INFORME VISITA UNIDADES SANITARIAS

MUNICIPIO DE PARATEBUENO.

Empresas Públicas de Cundinamarca SA ESP, suscribió con PRANO INGENIERIA SAS el contrato de obra EPC-PDA-O-358-2019, el cual contaba con la construcción de unidades sanitarias en tres municipios del Departamento de Cundinamarca, uno de ellos, es el Municipio de Paratebueno, para el cual se destinaba la construcción de 24 unidades sanitarias en el área rural del mismo.

12. RAFAEL LINARES LOZANO – VEREDA BRASILIA - NO CUMPLE

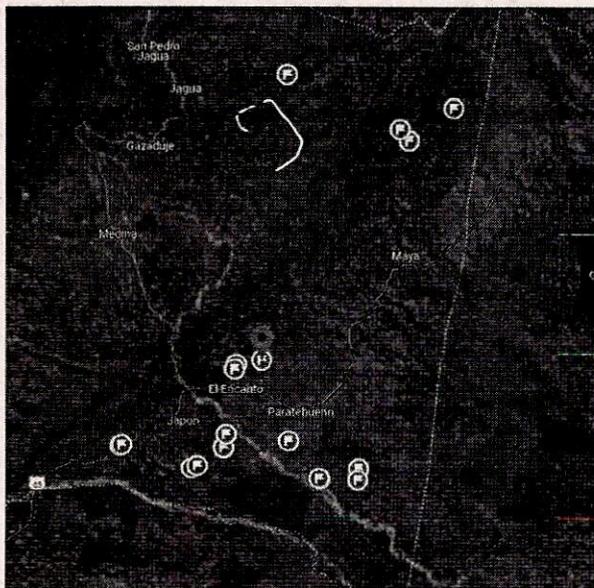
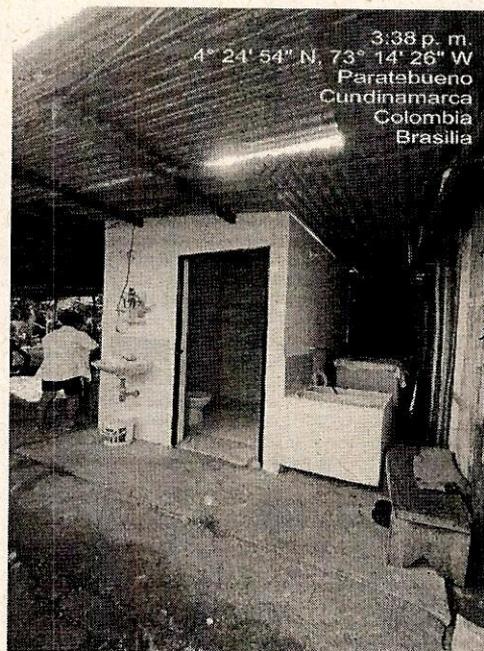
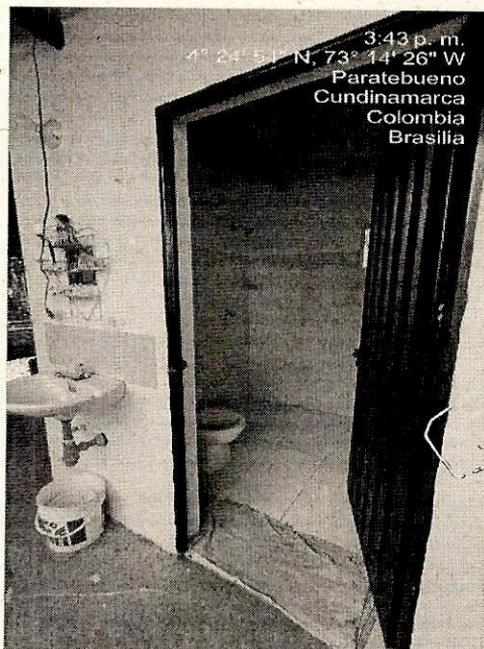
- La visita fue atendida por la Señora Gloria Alicia, esposa del señor Rafael Linares Lozano, beneficiario del proyecto.
- Tras realizar la inspección visual, verificar la construcción y funcionamiento de la unidad sanitaria se identificó que, si bien es cierto que la estructura de la unidad cumple con las especificaciones técnicas de conformidad con el diseño, cabe resaltar que el lavadero no cuenta con la base requerida, por lo tanto, este se encuentra en voladizo, lo cual podría con el tiempo no solamente caerse y romperse sino también generar un accidente en cualquier momento. Así mismo, a la unidad no le fue instalada la bajante en PVC.

- Por otro lado, se pudo determinar que los cuatro puntos de agua, (Lavamanos, lavadero, ducha y sanitario), funcionan con total normalidad.
- Para el desagüe de la unidad sanitaria se evidencio únicamente la construcción de la caja de inspección, mas no se encontró la trampa de grasas. Al interrogar por el tanque séptico, tanque FAFA y campo de infiltración, la beneficiaria indicó que el contratista instalo todo eso y que funciona con total normalidad; sin embargo, afirma que tapo los tanques con el fin de evitar malos olores.

13. EDILBERTO MEJIA MUÑOZ – VEREDA QUIENQUITA - NO CUMPLE

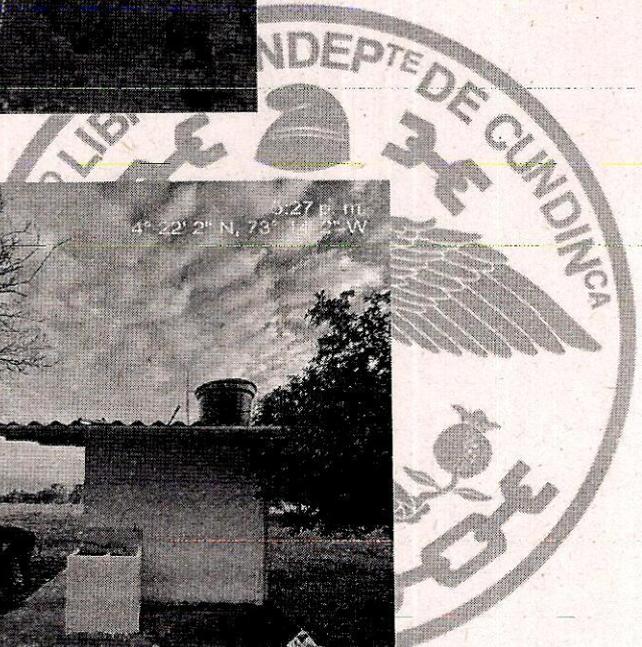
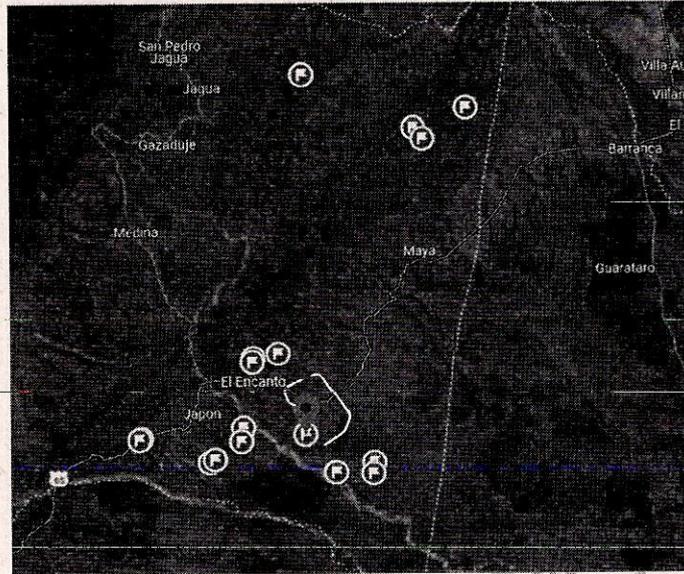
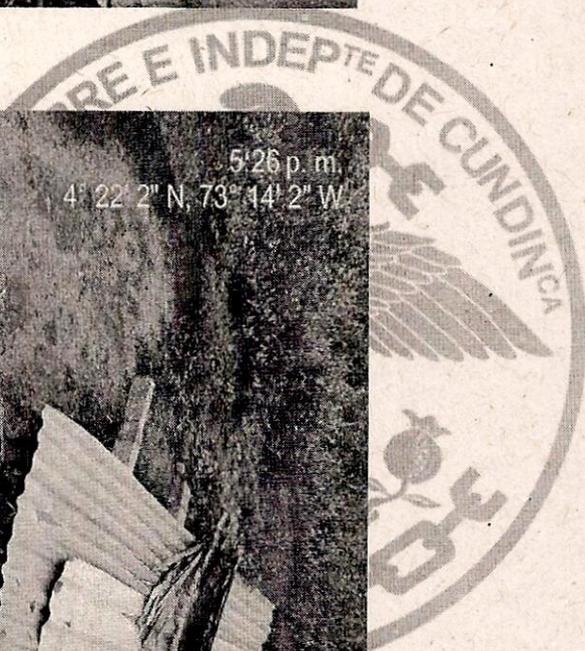
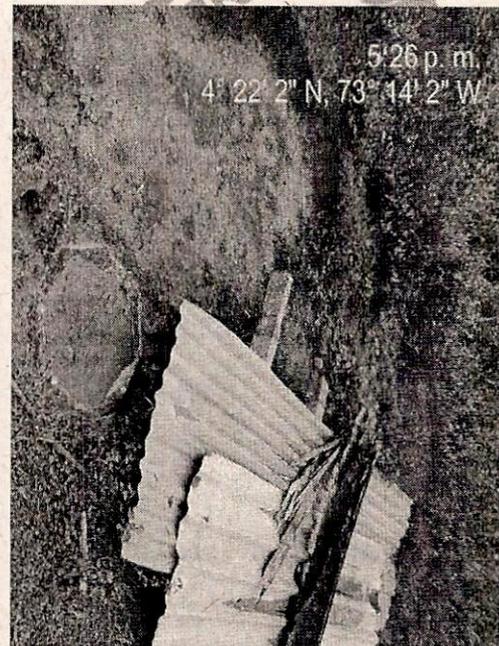
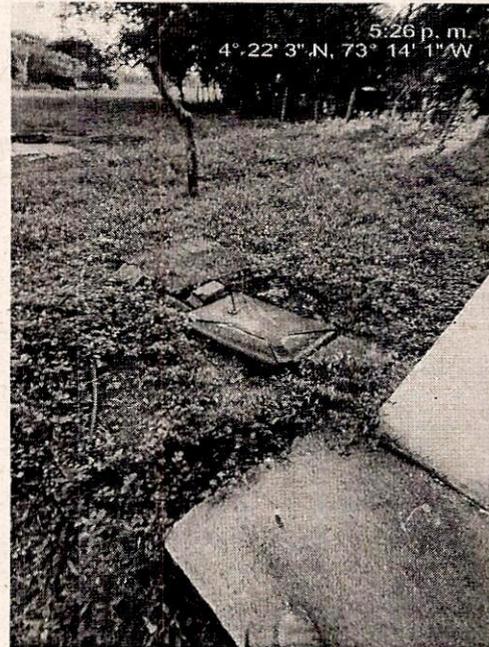
- En el desarrollo de la inspección visual, verificar la construcción y funcionamiento de la unidad sanitaria, se identificó que estructura de la caseta cumple con las especificaciones técnicas de conformidad con los diseños. Para el funcionamiento de la misma, el beneficiario no haber querido instalar la manguera para el suministro de agua, por lo tanto, no fue posible evidenciar el funcionamiento de los puntos de agua. (Lavamanos, lavadero, ducha y sanitario).

- Por otro lado, en el desagüe de la unidad sanitaria se evidenció la construcción de la caja de inspección y ubicación de la trampa de grasas, esta última no se encuentra se encuentra conectada a ninguna de las estructuras del sistema. Al interrogar por el tanque séptico, tanque FAFA y campo de infiltración, el beneficiario indicó que el contratista instaló el sistema séptico y que funciona con total normalidad, pero él lo tapó con latas de zinc para evitar accidentes con los animales de la finca.

14. DORA HILDA MORERA – VEREDA EL ENGAÑO - NO CUMPLE

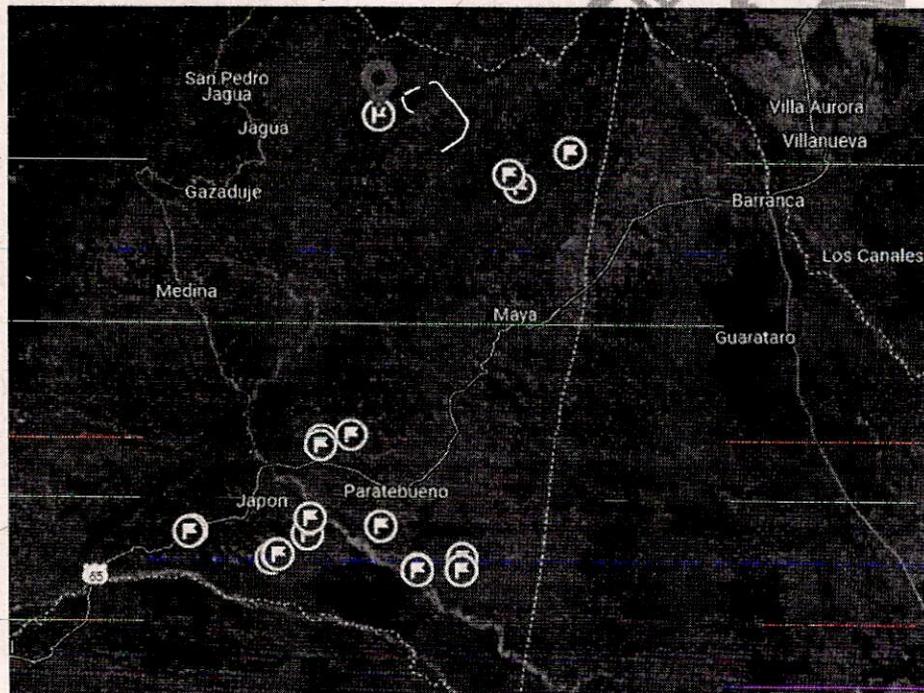
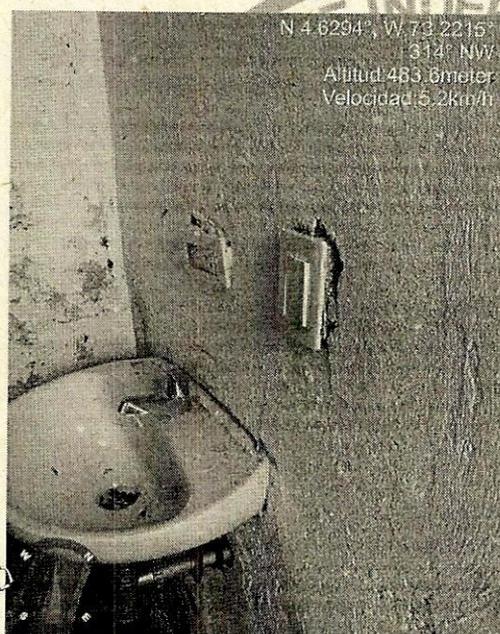
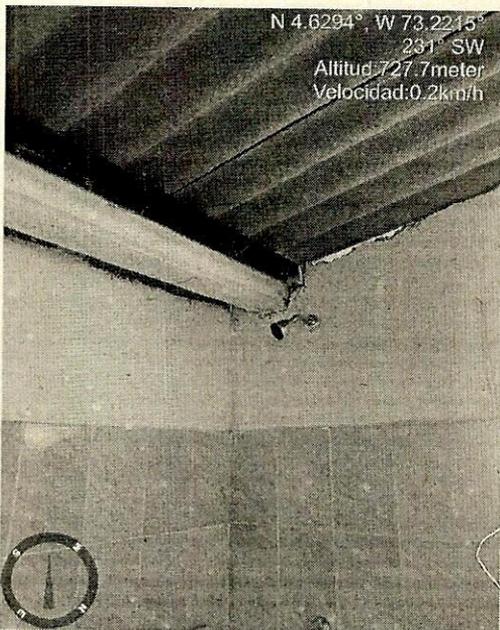
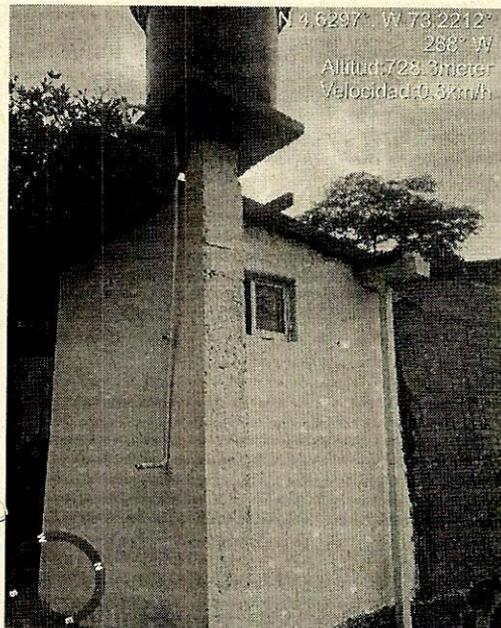
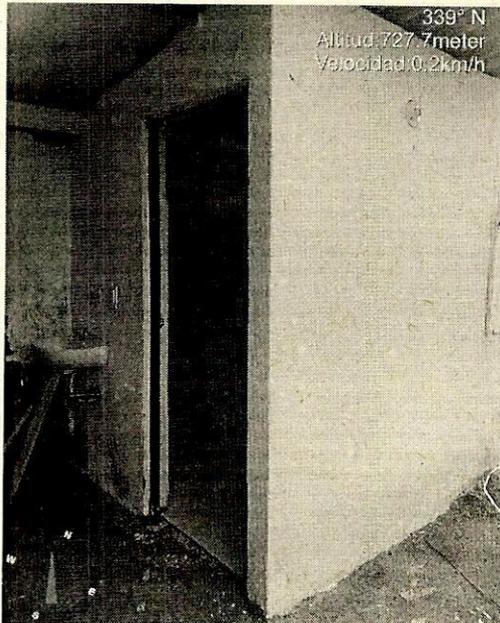
- Durante la verificación de la construcción y funcionamiento de la unidad sanitaria, se pudo determinar que la misma no cumple con las especificaciones técnicas de los diseños, pues, las medidas no corresponden además de que los muros y la columna del tanque de almacenamiento presentan desplome e inclinaciones, las cuales podrían no solo afectar el predio sino generar un accidente.
- Por otro lado, la instalación de la cubierta, interruptores, puerta y ventana no cumplen con lo requerido, además, la terminación de la obra es pésima calidad.
- En cuanto al desagüe de la unidad sanitaria, no fue posible identificar el lugar en el cual se habría instalado todo el sistema de tratamiento, es decir, trampa de grasas, caja de inspección, tubería, tanque séptico, tanque FAFA y campo de infiltración.
- La unidad sanitaria presenta escasez en la aplicación de la pintura.

15. MARGARITA MORERA – VEREDA EL ENGAÑO - NO CUMPLE

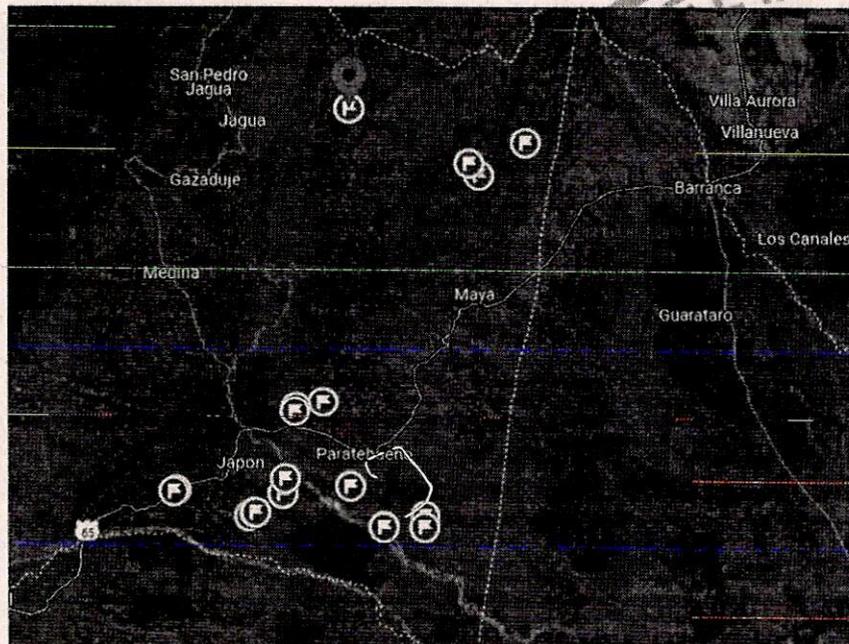
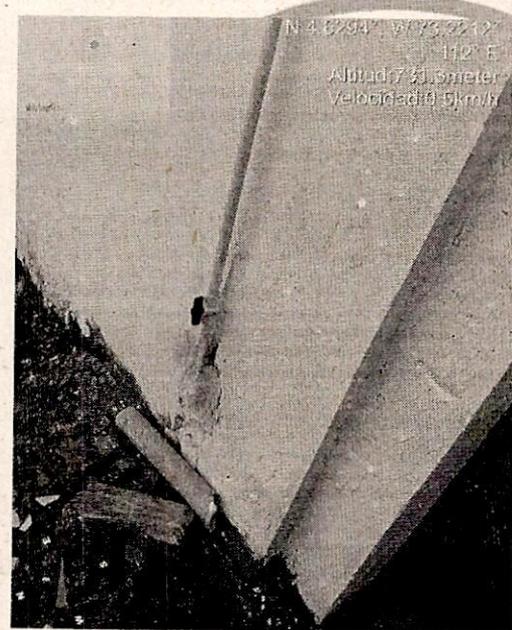
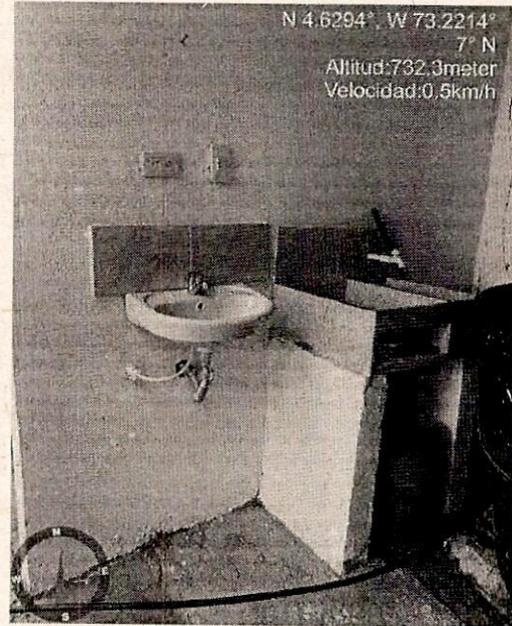
- Durante la verificación de la construcción y funcionamiento de la unidad sanitaria, se pudo determinar que la misma no cumple con las especificaciones técnicas de los diseños, pues, las medidas no corresponden además de que los muros y la columna del tanque de almacenamiento presentan desplome e inclinaciones, las cuales podrían no solo afectar el predio sino generar un accidente.

- Por otro lado, la instalación de la cubierta, interruptores, puerta y ventana no cumplen con lo requerido, además, la terminación de la obra es pésima calidad.

- En cuanto al desagüe de la unidad sanitaria, no fue posible identificar el lugar en el cual se habría instalado todo el sistema de tratamiento, es decir, trampa de grasas, caja de inspección, tubería, tanque séptico, tanque FAFA y campo de infiltración.

- La unidad sanitaria presenta escasez en la aplicación de la pintura, además se identifico que no se instalo la canaleta ni la bajante en PVC.

16. SALVADOR CALDERON – VEREDA CAÑO RICO - NO CUMPLE

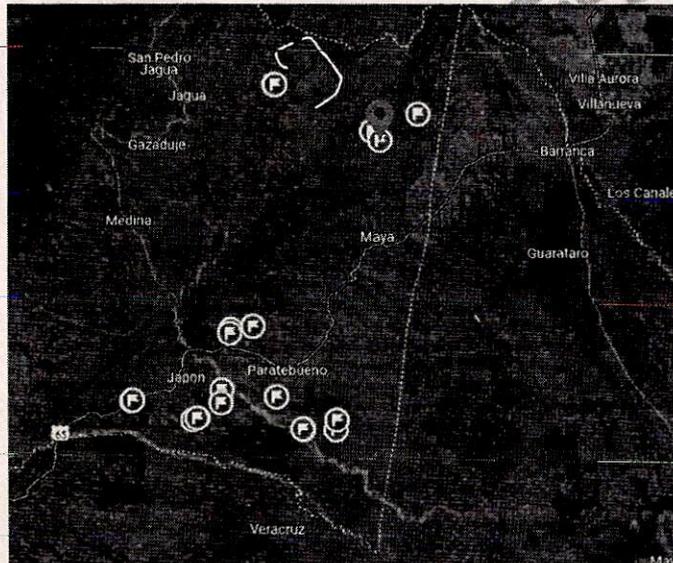
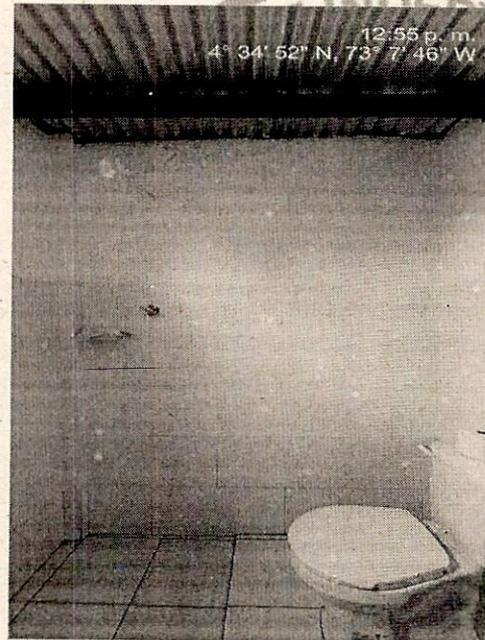
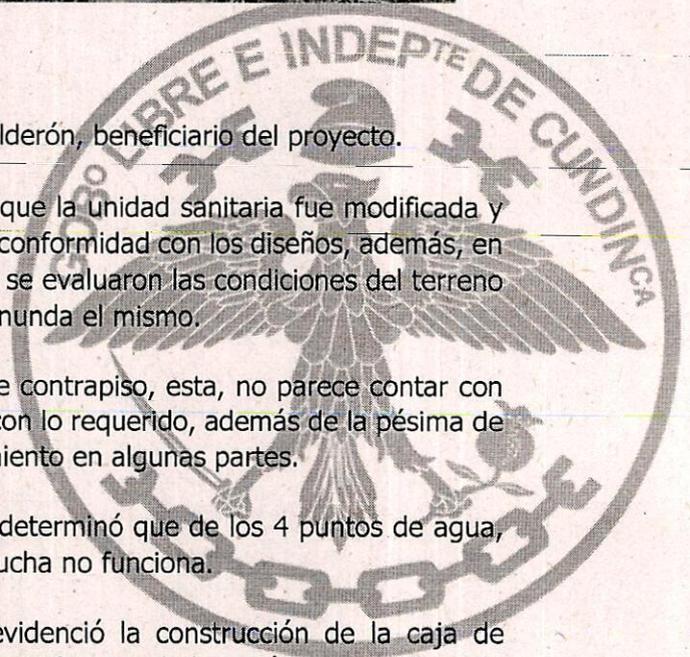
- La visita fue atendida por el Señor Salvador Calderón, beneficiario del proyecto.
- Tras realizar la inspección visual, se identificó que la unidad sanitaria fue modificada y no cumple con las especificaciones técnicas de conformidad con los diseños, además, en el lugar en el cual fue construida la unidad, no se evaluaron las condiciones del terreno y cuando se presentan lluvias en el sector, se inunda el mismo.

- Así mismo, tras revisar visualmente la placa de contrapiso, esta, no parece contar con acero de refuerzo, pues el espesor no cumple con lo requerido, además de la pésima de terminación de la misma, ya presenta agrietamiento en algunas partes.

- En cuanto al funcionamiento de la unidad, se determinó que de los 4 puntos de agua, (Lavamanos, lavadero, ducha y sanitario), la ducha no funciona.
- Para el desagüe de la unidad sanitaria se evidenció la construcción de la caja de inspección, mientras que la trampa de grasas, no fue instalada según los manifestado por el beneficiario.

- Al interrogar por el tanque séptico, tanque FAFA y campo de infiltración, el beneficiario indicó que el contratista instaló solamente los tanques sépticos, y que fue el quien los retiró.

17. GUILLERMO CALDERON – VEREDA AGUAS CALIENTES - NO CUMPLE

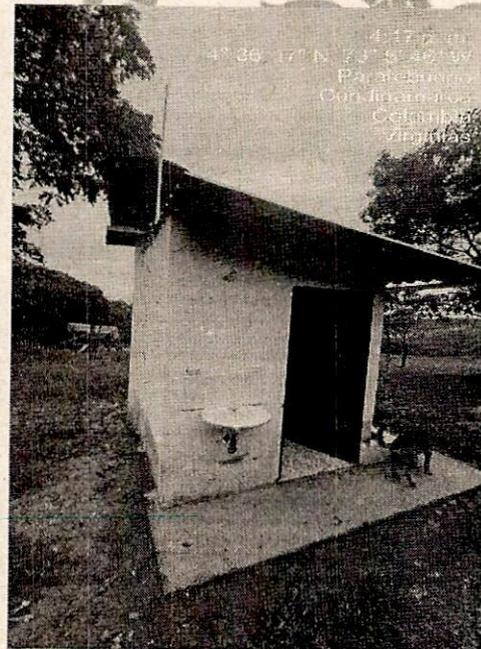
- Tras realizar la inspección visual, validar la construcción y funcionamiento de la unidad sanitaria, se identificó que la estructura de la caseta cumple con las especificaciones de conformidad con los diseños; sin embargo, no le fue instalado el lavadero.

- En cuanto al funcionamiento de la unidad, no fue posible validar los 4 puntos de agua, pues el beneficiario indico que el contratista no le realizo la respectiva conexión.

- Para el desagüe de la unidad sanitaria se evidenció la construcción de la caja de inspección y ubicación de la trampa de grasas.; sin embargo, esta última se encuentra solamente sobrepuesta, pues no esta conectada a ninguna otra estructura

- Al verificar el tanque séptico, tanque FAFA y campo de infiltración, se evidenció que únicamente se sobrepusieron las tapas, pues no existe ninguna de los tanques.

19. JOSE DOMINGO MORENO - VEREDA QUIENQUITA - NO CUMPLE

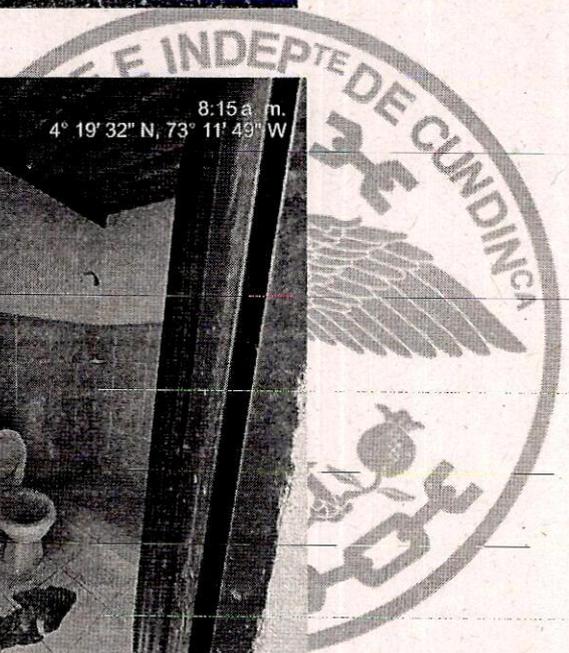
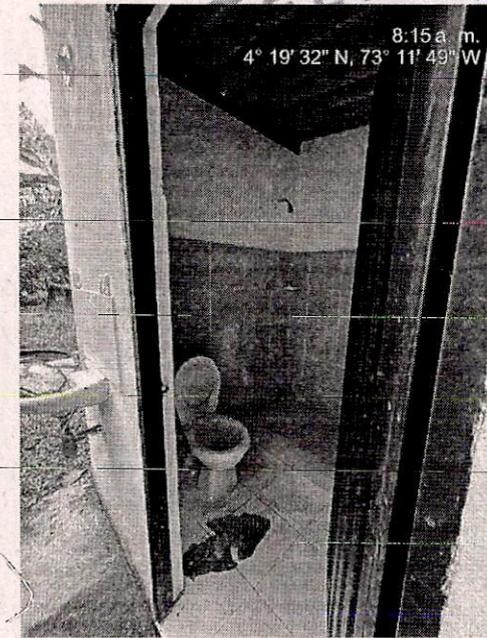
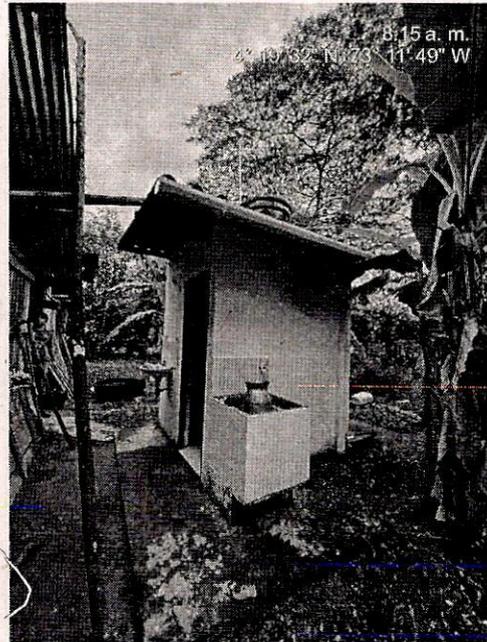
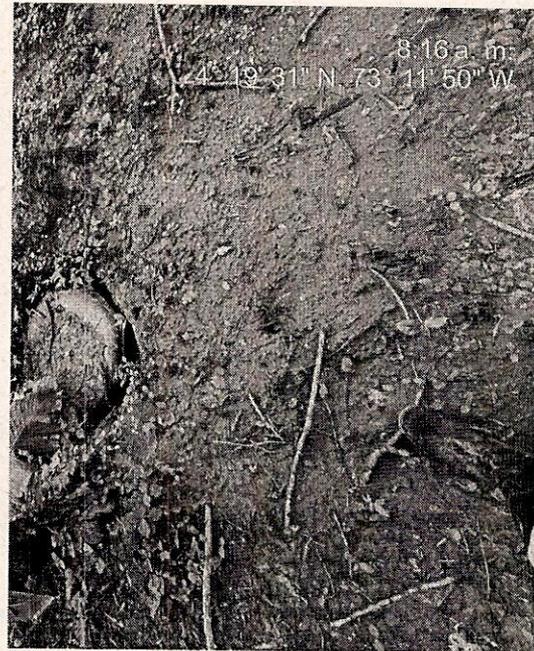
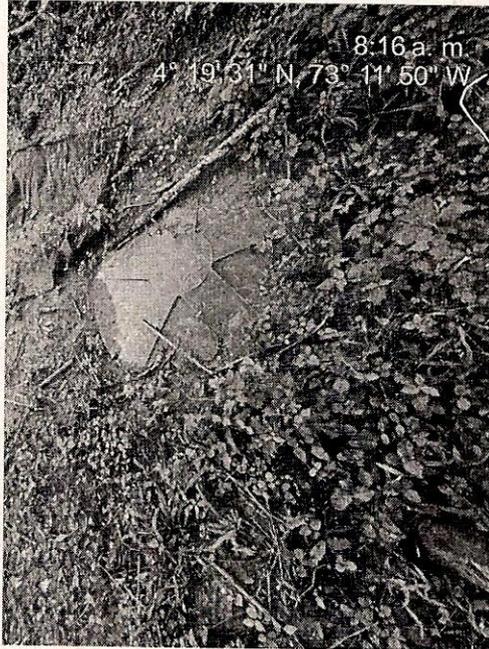
- La visita fue atendida por el Señor José Domingo Moreno, beneficiario del proyecto.
- En el desarrollo de la inspección visual, verificación de la construcción y funcionamiento de la unidad sanitaria, se identificó que la estructura de la unidad cumple con las especificaciones de conformidad con los diseños y que la misma cuenta con suministro de agua y por ende funcionan con normalidad los cuatro puntos de agua, (Lavamanos, lavadero, ducha y sanitario).

- Para el desagüe de la unidad sanitaria se evidenció la construcción de la caja de inspección e instalación de la trampa de grasas, esta no ultima, no se encuentra en funcionamiento. En cuanto al tanque séptico, tanque FAFA y campo de infiltración se identificó que solamente se sobrepusieron las tapas, que no existe ninguno de los tanques y mucho están en funcionamiento.
